構造計算に係る課題の整理取りまとめ

報告書

令和 3 年 2 月

実施機関 一般社団法人 建築性能基準推進協会

図 2.1.1 軸組図

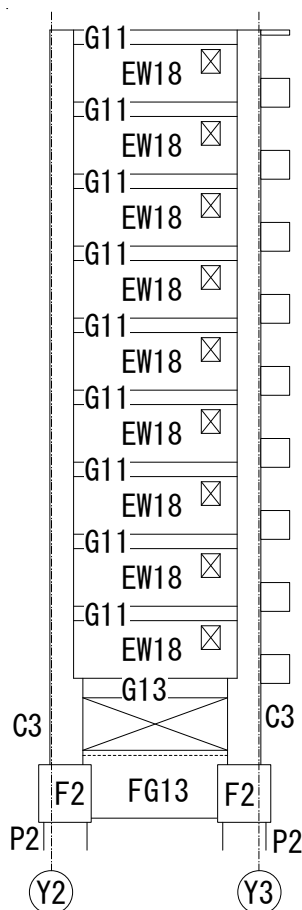
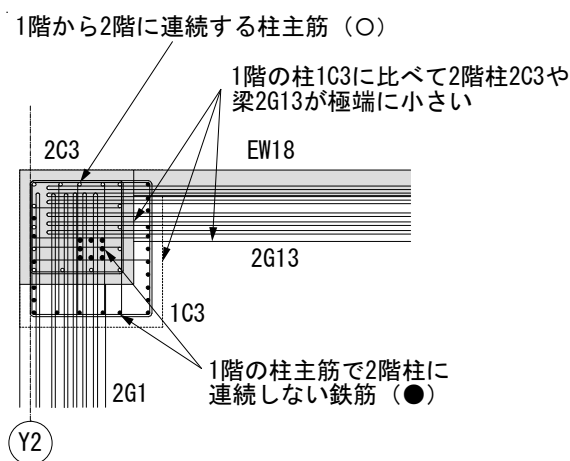
本事例は、地上10階建てのRC造建築物であり、図2.1.1の軸組図および図2.1.2の2階梁伏図に示すように、1階がピロティ架構となっている。図2.1.3の柱・梁リストより、1階のピロティ柱は断面を大きくして鉄筋を多く配筋していることがわかるが、2階梁・柱は1階柱に見合った断面となっていない。

このような架構について、一貫計算プログラムでは耐震壁をエレメント置換し梁剛性を大きく評価しているが、ピロティ柱が取りつく耐力壁の枠梁に生じる応力についての検討がなかった。

ピロティ柱には、上階の連層耐震壁からの大きなせん断力と曲げモーメントに対して大きな軸力とせん断力、曲げモーメントが生じる。一方、一貫計算プログラムでは一般的に耐震壁をエレメント置換し梁の剛性を大きくし柱頭柱脚をピンとすること等から、耐力壁の枠梁の適切な応力は得られず断面算定されないため、ピロティ柱の直上の耐力壁の枠梁について別途検討が必要である。

図 2.2.1 基準階伏図

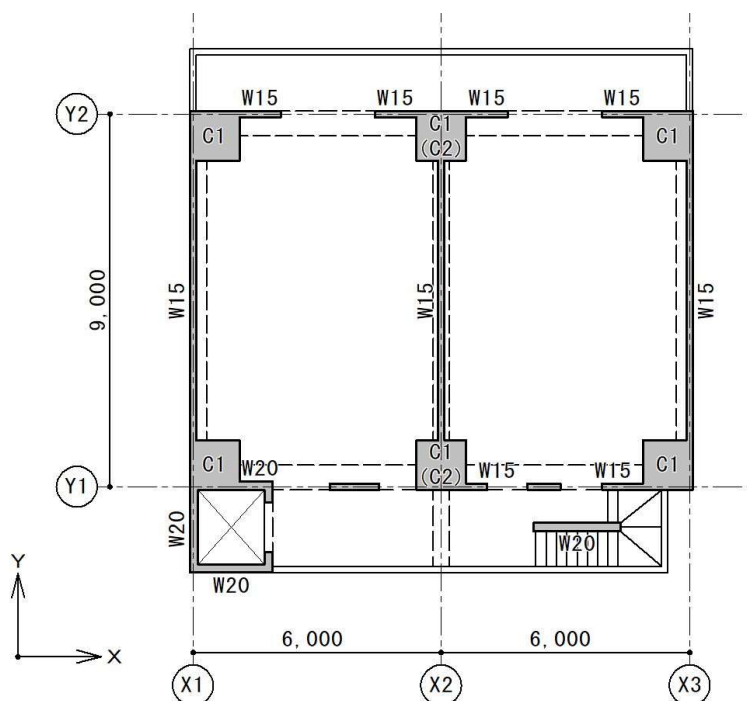
本事例では、X 方向の設計ルートとしてルート 2-2 が採用されているが、壁量 A_w に算入している Y1 通り及び Y2 通りのそで壁 (W15) の配筋が単配筋 (縦筋横筋とも D13@200 シングル) となっており、2015 年版技術基準解説書の解説に記述されている靱性の確保に関する規定を満足していなかった。

これは、告示の規定 (1791 号第 3 第 1 号ロの「構造耐力上主要な部分が、地震力によって当該部分に生ずるせん断力として次の式によって計算した設計用せん断力に対して、せん断破壊等によって構造耐力上支障のある急激な耐力の低下を生ずるおそれのないこと」) の運用の方針 (例示ではなく、解釈を示すもの) の一部であるため、これに合致しない場合は、これと同等以上の靱性が確保されることについて別途技術的根拠を示す必要があるが、本事例の設計図書には示されていない。

また、このルート 2-2 の靱性の確保に関する規定を満足しないそで壁を「構造耐力上主要な部分でないそで壁」とすると、7~10 階の C1 柱の X 方向のせん断補強筋比 ($P_w=0.381\% \leq 0.4\%$) が、2015 年版技術基準解説書の解説に記述されている柱のせん断補強筋比に関する規定 (ルート 2-1 及びルート 2-2 で共通) を満足していないこととなる。

しかしながら、その判定項目は各設計ルートの適用の可否に関する内容の全般にわたっているものではない（本事例では柱量・壁量を算定している）ため、別途、靱性の確保に関する規定についても確認しなければならない。

図 2.3.2 構造計算に追加された構造図にない開口

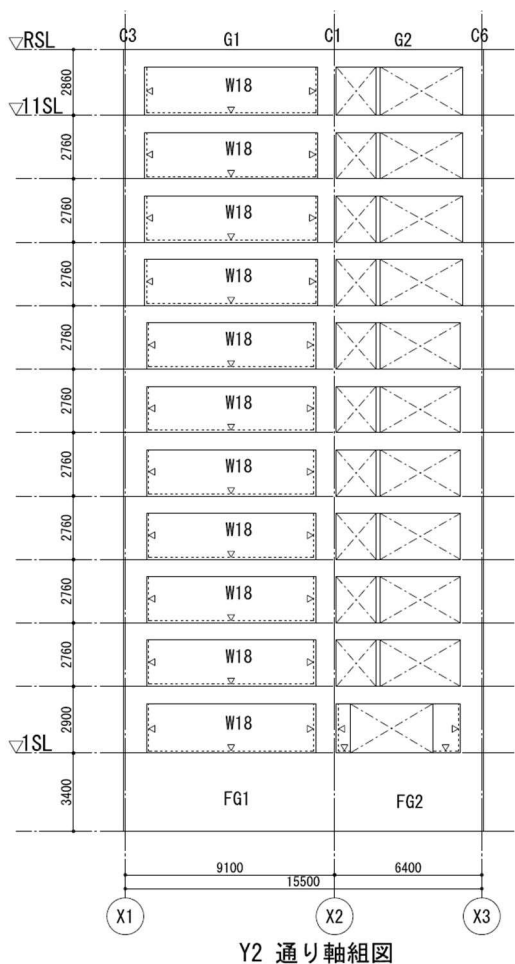
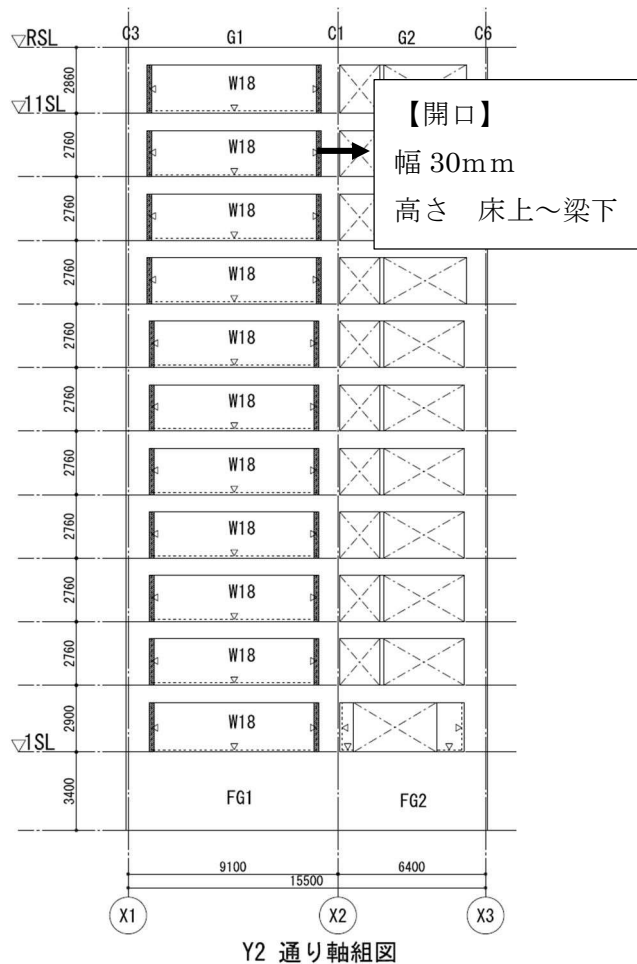
本事例は、地上 11 階建ての RC 造建築物である。本事例は図 2.3.1 に示す各フレームの 3 方スリット付き壁について、3 方スリットに加え、図 2.3.2 に示すように両側の柱際に、構造図にない開口幅 30mm 開口高さ床上から梁下までの縦長開口を設け構造計算を行っていた。構造図には記述されていないこの開口を削除して再度計算を行ったところ、5 箇所の梁で一次設計を満足しない結果となった。

モデル化が構造図と整合しているかを確認することが必要である。

図 3.1.1 1階柱脚周りの詳細図(推定)

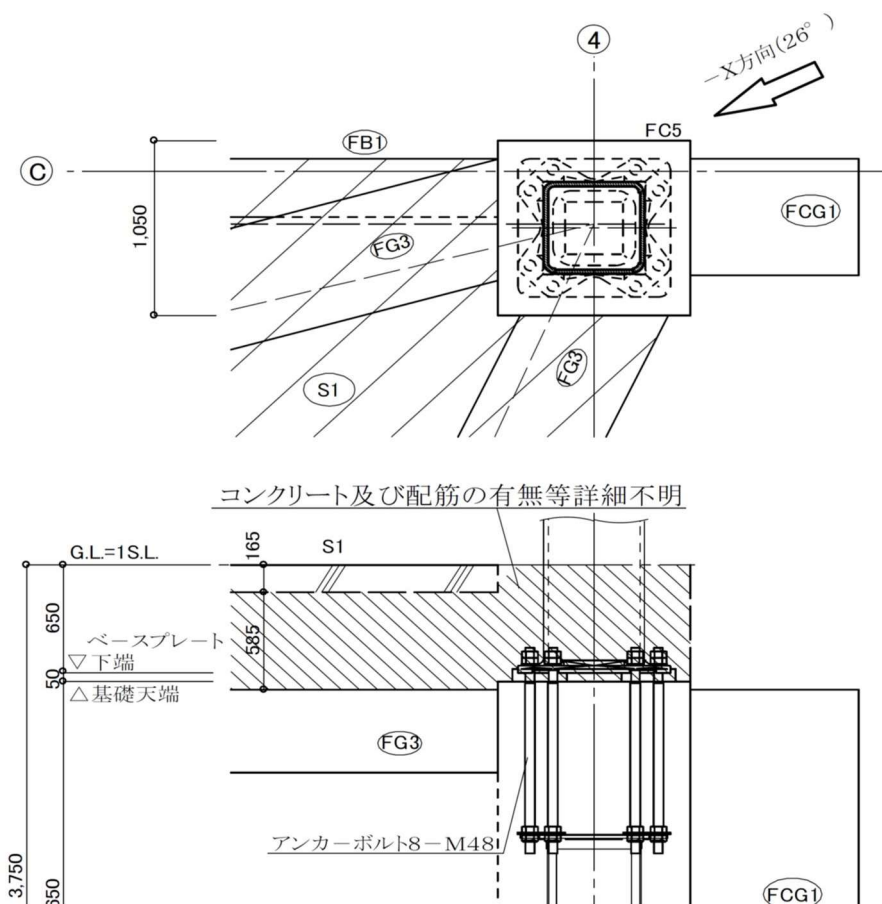
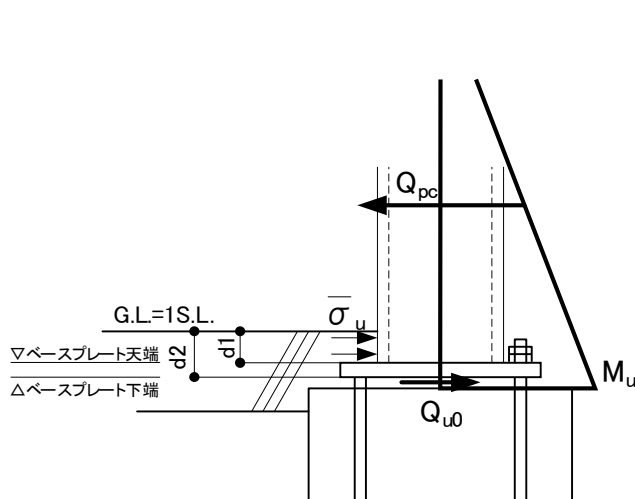
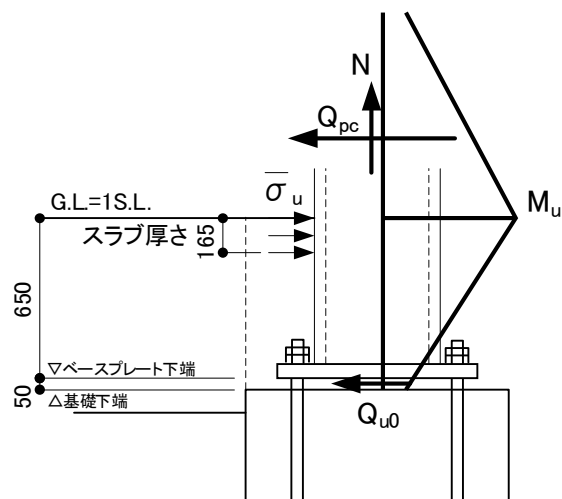
本事例は、図3.1.1に示すように1階のスラブより低い基礎天端位置に露出柱脚を設置している。地震時及び終局メカニズム時の柱脚の応力は、一貫計算プログラムにより算定し、柱脚部の終局せん断耐力については、柱脚メーカーが提供しているプログラムを用い、露出柱脚がコンクリートに埋込まれているとして、前方のコンクリート部分の支圧抵抗力を単純に加算して、別途検討していた。しかしながら、本事例には厚さ165mmのコンクリートスラブがベースプレート下部から650mmの上部に設けられているため埋め込み柱脚の様相を呈し、終局時の応力状態は図3.1.3のように想定され、柱脚メーカーが想定する図3.1.2のような応力状態とは明らかに異なる。

本事例の外端柱では地震時の引抜力が大きく終局時の柱軸力は引張状態で、露出柱脚底面の摩擦抵抗によるせん断耐力(Q_{u0})が小さくなるため、柱脚埋込み部のコンクリートの支圧抵抗を期待する方法を採用している。本事例の柱脚部は図 3.1.3 に示すように、スラブ面が柱脚位置より 700mm 近く高く、図 3.1.2 に示す柱脚メーカーが想定する形状と大きく異なっている。本事例で想定される応力状態では、コンクリートスラブの支圧力に柱のせん断力(Q_{pc})に加えて柱脚の曲げモーメントによる付加せん断力(逆向きの Q_{u0})が想定されるため、柱脚メーカーの想定する応力状態とは異なり、より大きな支圧耐力が必要となる。したがって、本事例の検討方法として柱脚メーカーの想定する応力状態に基づくことは問題があり、コンクリートスラブの支圧耐力を考慮できる適用条件を理解して用いる必要がある。

本事例のように塔状比の大きい建物の場合、地震時の柱の引抜力で露出柱脚のせん断耐力が減少して耐力不足に陥りやすいため、柱脚の安全性については十分に確認する必要がある。

図 3.2.1 鉄骨詳細図

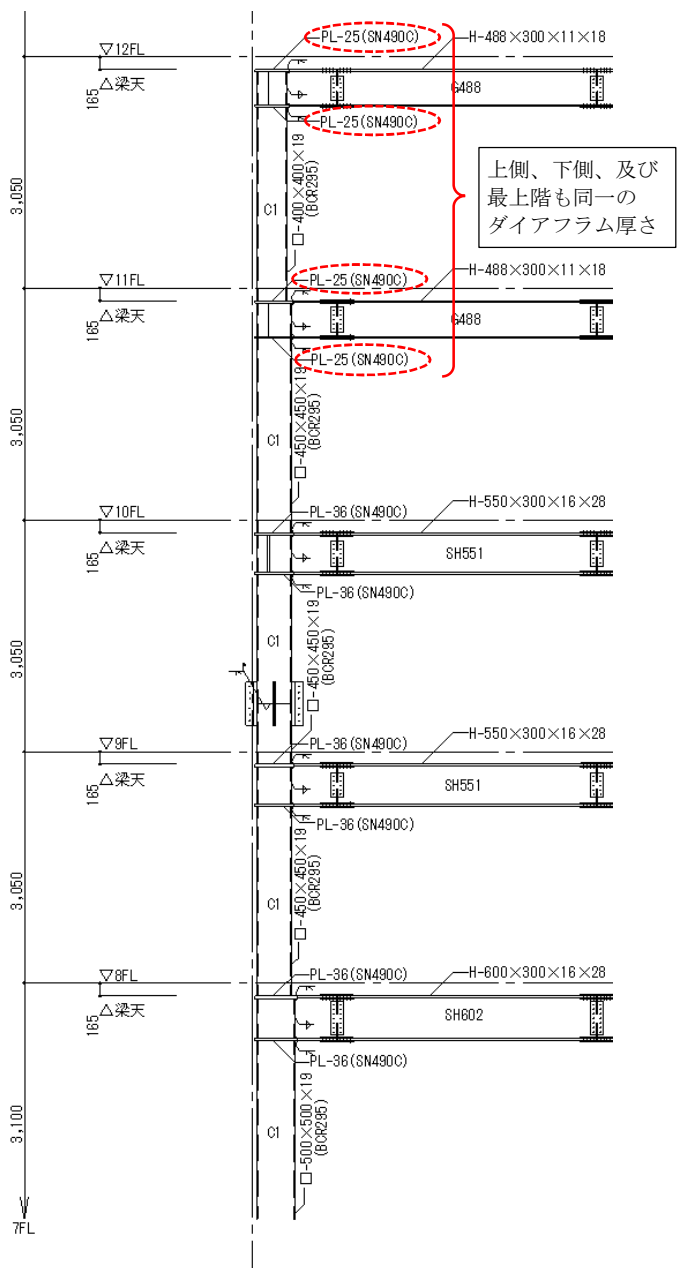
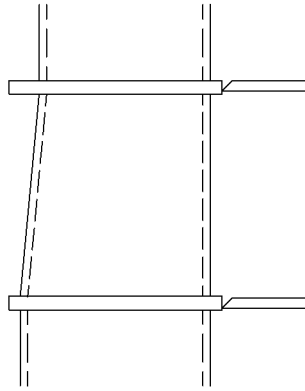
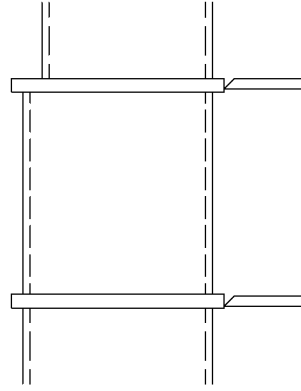
本事例は、1階から2階、3階から4階、7階から8階および10階から11階で、柱サイズが変化しているが、ダイアフラムの検討がなされていなかった。

本事例は②の方法によっているものと考えられるが、通しダイアフラムの安全性の検討が見当たらず、その厚さは上下階の柱幅が同一の場合の通しダイアフラムと同じ厚さとなっている。

本事例のように、柱サイズが変化していてその対応を②の方法による場合、設計者は通しダイアフラムの面外方向の応力等を検討し、その安全性を確認する必要がある。

図 3.3.3 階段接合部詳細(階段上下ともに同様)

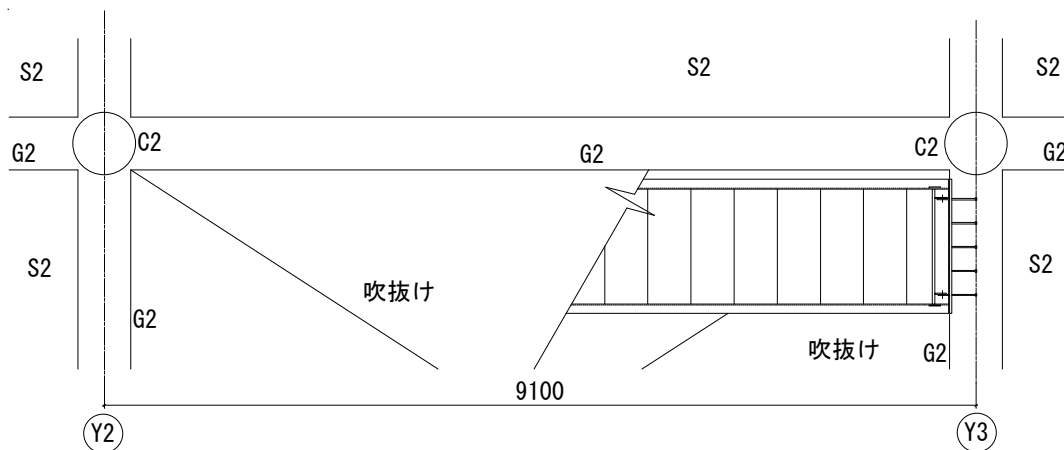
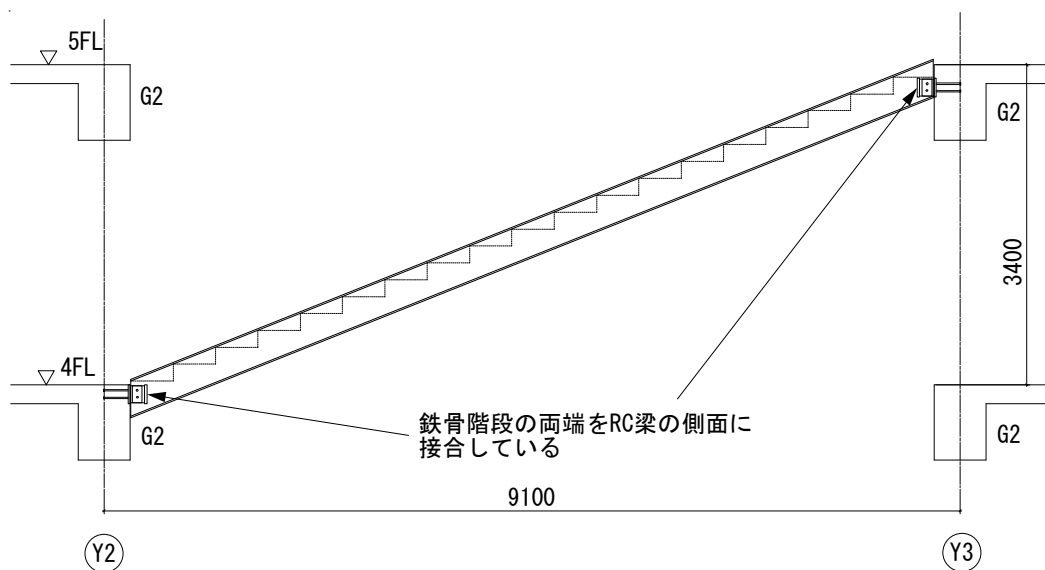
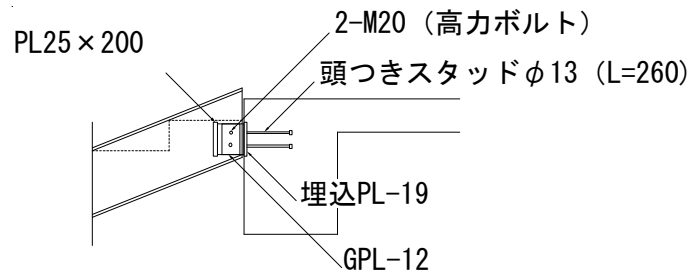
本事例は、地上5階建て鉄筋コンクリート造建築物である。この建築物の3階および4階には、図3.3.1および図3.3.2の階段詳細に示すように各階床スラブ間を繋ぐ鉄骨階段があり、鉄骨階段接合部は図3.3.3に示すように鉄筋コンクリート梁の側面に、高力ボルトと頭付きスタッドにより接合されている。

このような接合部においては、建築物の一次設計時の層間変位により生じる高力ボルトのせん断応力あるいは頭付きスタッドの引張応力が短期許容応力を超える可能性があるが検討されていなかった。また、大地震時の落下に対する安全性の検討もされていなかった。

鉄筋コンクリート構造の建築物に鉄骨階段を計画する場合であっても、各階に生じる層間変形角への追従性を適切に考慮した接合部のディテールであることを確認する必要がある。特に、本事例のように上下階の鉄筋コンクリート造の梁側面に鉄骨階段を剛に取り付けると、鉄骨階段には地震時に応力集中が生じるため、接合部詳細を変更するとともに接合部の検討を確実に行わなければならない。鉄骨階段部分について、大地震時の安全性に対する構造躯体としての構造計算による検討を行わない場合には、エスカレーターの脱落防止の規定を参考とする等によって、大地震時にも脱落しないような措置を講ずることも必要である。

図 4.1.1 基礎伏図

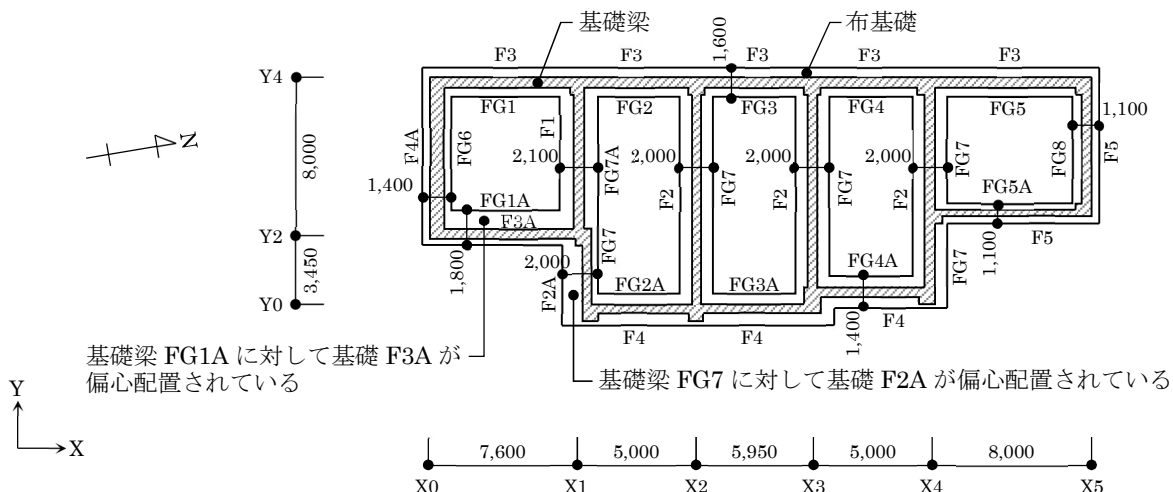
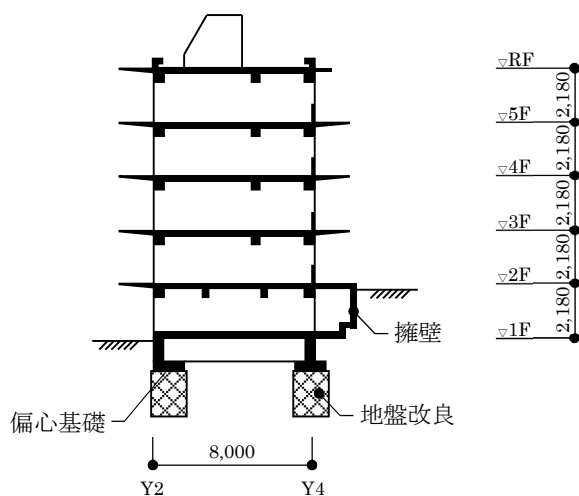
本事例は、地上5階建てのRC造の共同住宅で、X方向はラーメン架構、Y方向は耐震壁付きラーメン架構である。基礎は図4.1.1に示すように、地盤改良土に支持された布基礎である。布基礎の大半は、中央部に基礎梁が配されており対称形の基礎となっているが、図4.1.1および図4.1.2に示す一部の布基礎（F3A、F2A）は基礎梁に対して基礎が偏心して配された偏心基礎となっている。

しかしながら、これらの偏心基礎は、基礎梁に作用するねじれに対する検討がなされていなかった。

布基礎を計画する場合、布基礎の中央部に基礎梁を配して上部構造から伝達される鉛直荷重を均等に地盤に伝えることが望ましい。敷地条件により基礎梁に対して布基礎を偏心配置している場合には、基礎梁に作用するねじれ応力の検討、このねじれ応力を直交する基礎梁に伝達できるかなどの検討を行う必要がある。

図 4.2.1 軸組図(基礎部分のみ)

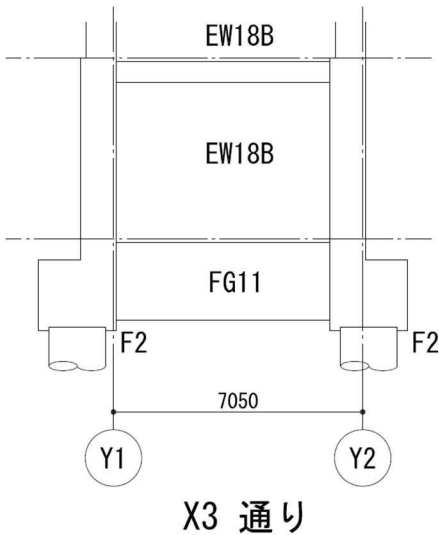
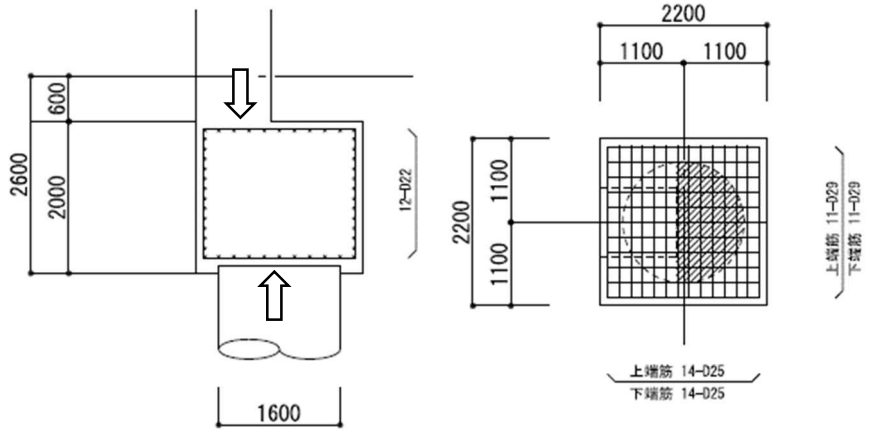
本事例は、地上 11 階建ての RC 造建築物である。柱直下には場所打ちコンクリート杭 1 本を設けているが、**図 4.2.1** および **図 4.2.2** に示すように、柱心と杭心が一致せず、偏心杭基礎となっている。この偏心により生じる応力に対して「ストラット・タイモデル」による部材の検討を行っている。しかし、ストラット軸力を全鉛直力 N ではなく、柱と杭の重なる断面積比率により低減させている。なお、断面積比による低減方法の根拠についての説明は明記されていない。

偏心する 1 本打ちの基礎フーチングの検討にあたっては、**図 4.2.3** に示すように、一般に線材モデルとしての「曲げ・せん断モデル」と、ディープビームとしての「ストラット・タイモデル」がある。「ストラット・タイモデル」では、偏心による軸力伝達は、基礎フーチングのコンクリートの圧縮力によるストラットとその偶力に対応する基礎梁の曲げ応力で伝達される。この時のストラットを全鉛直力として検討する必要がある。本事例では、ストラット軸力を低減しているため、偏心曲げモーメントも過小評価されることとなる。また、応力伝達の確認には、コンクリート圧縮応力度だけでなく、偶力に対する基礎梁主筋の検討も必要である。

一方、「曲げ・せん断モデル」では、柱に作用する鉛直力 N に対して、**図 4.2.3(a)** に示す応力算定位置と杭心の関係から設計用杭反力 N' を算定し、せん断力 $Q=N'$ と偏心曲げモーメント $M=N' \cdot e$ として基礎梁を検討することになる。この時の反力の低減方法は、柱と杭の重なり断面積比ではなく、**図 4.2.4** に示す応力算定位置から杭の最外縁までの距離 X_p と杭径 D_p の長さ比 X_p / D_p で低減して検討する必要がある。

る。低減方法が、(一社)日本建築学会「鉄筋コンクリート構造計算規準・同解説」(2018年版)の20条基礎の解説で示されている方法と異なる計算の場合には、その根拠の説明を求めるべきである。

図 4.3.1 基礎伏図

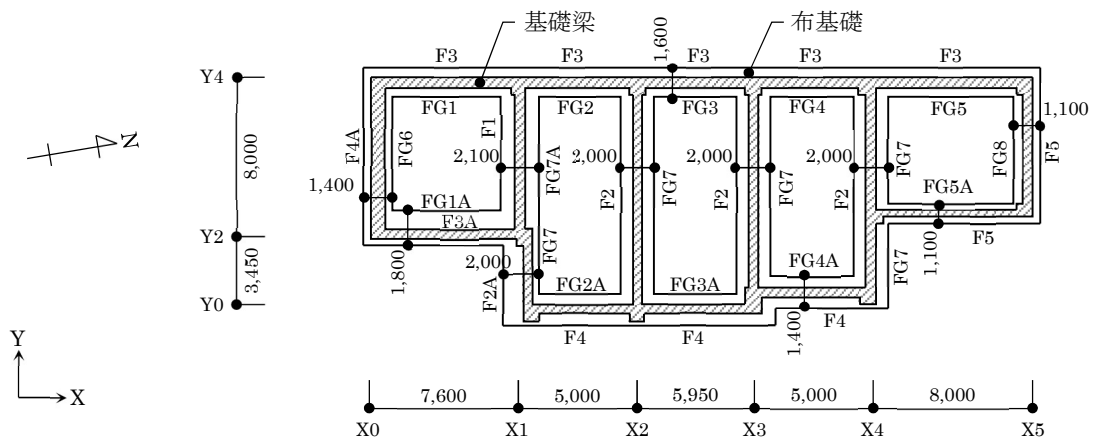
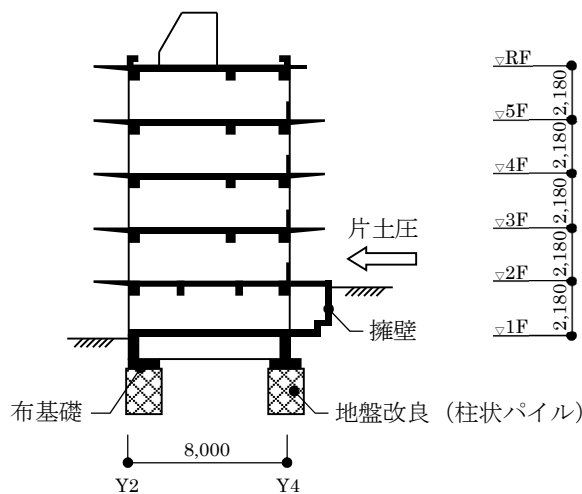
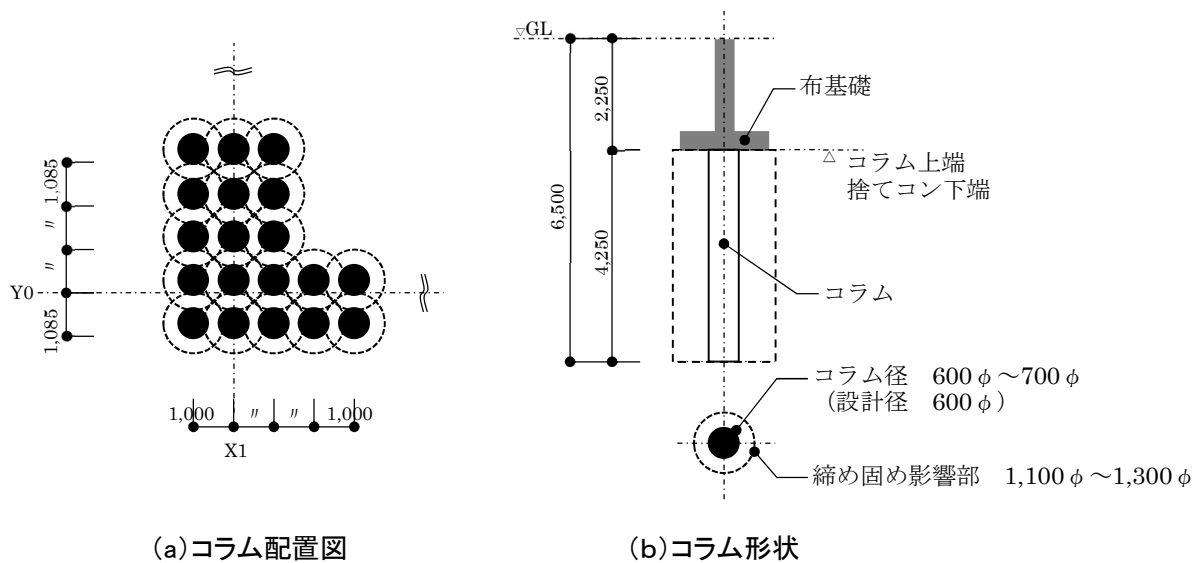
本事例は、地上5階建てのRC造の共同住宅で、X方向はラーメン架構、Y方向は耐震壁付きラーメン架構である。基礎は図4.3.1に示すように、地盤改良土に支持された布基礎である。本建物の敷地は図4.3.2に示すように傾斜しており、本建物の西側には高さが3.0m程度の擁壁が配されているため、本建物には片土圧が作用している。本建物の地盤改良には深層混合処理工法による置換式柱状地盤改良工法が用いられており、図4.3.3に示すようにコラム径で600φ~700φ、締固め影響部で1,100φ~1,300φの柱状パイルが1,000mmピッチ程度に、GL-2.25mの基礎下端からGL-6.5mの支持層まで配されている。

本事例の構造計算では、改良地盤（柱状パイル）に対して、常時荷重時の検討では片土圧による水平力を考慮した検討が行われていたが、中地震時 ($C_0=0.2$) の検討における荷重組合では地震時の水平力に計算して片土圧による水平力が考慮されていなかった。

基礎の検討にあたって、地盤の沈下や変形を確かめて上部構造の計算に反映する必要がある、地盤である改良体については損傷を生じないことの確認が必要である。この確認にあたって、水平力として片土圧が考慮されなければならない。

図 4.4.1 基礎リスト

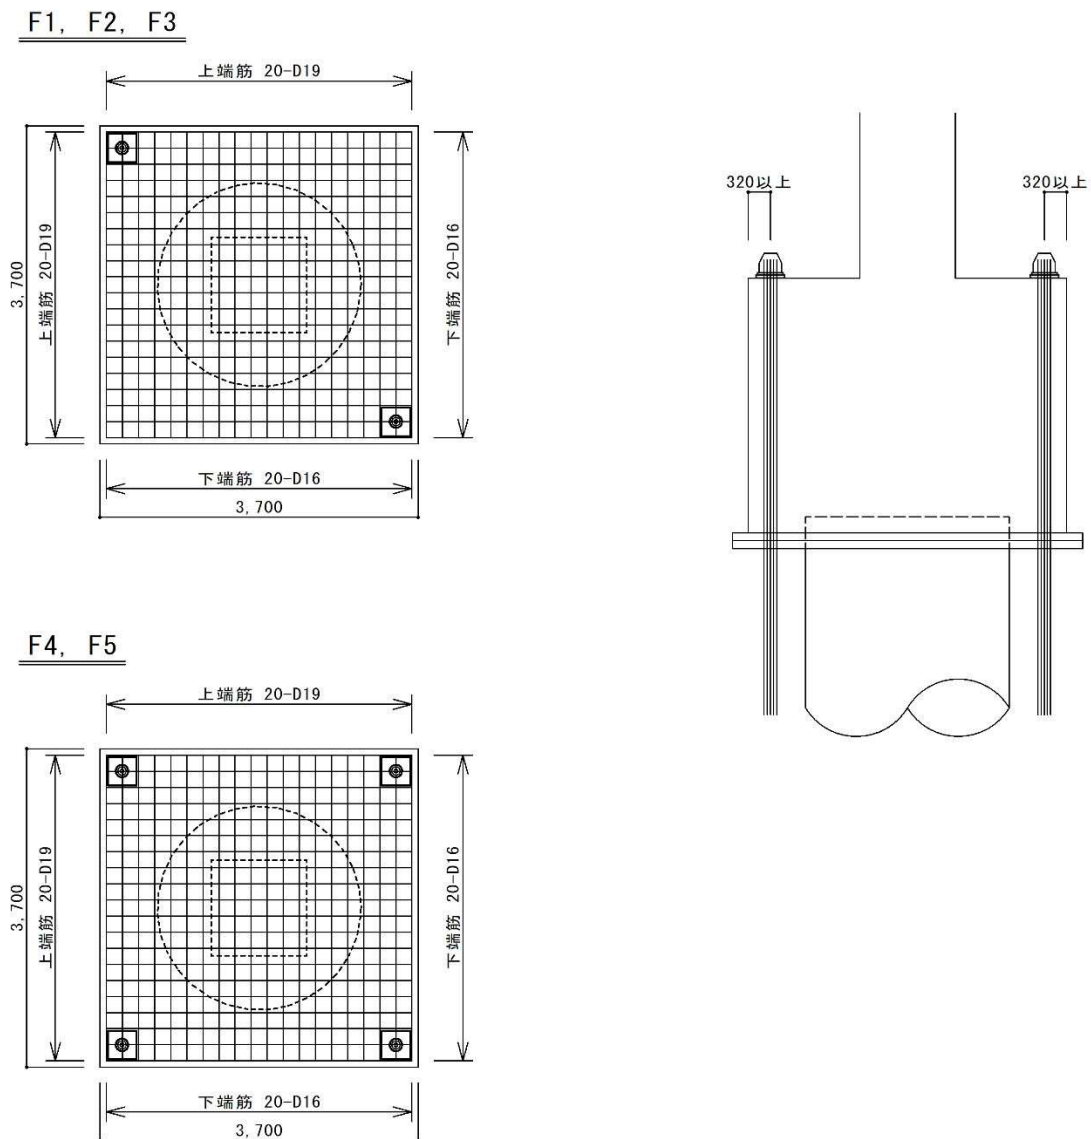
図 4.4.1 に示すように基礎フーチングの端部（4 隅または対角）にアースアンカーを設け、転倒検討においてアースアンカーの耐力を考慮していた。

本事例では、アースアンカーと基礎フーチングの定着部について、アースアンカーの位置は明示されていたが、支圧・割裂など局部応力に対する検討が確認出来なかった。

アースアンカーの定着部については、定着部の強度が確保されなければ想定したアースアンカーの耐力が発揮出来ないため割裂破壊などが生じないように箇所に設けるのが原則であるが、端部などに設けられている場合は、定着部に生ずると想定される支圧・割裂などの局部的応力に対する検討を特に注意して行う必要がある。
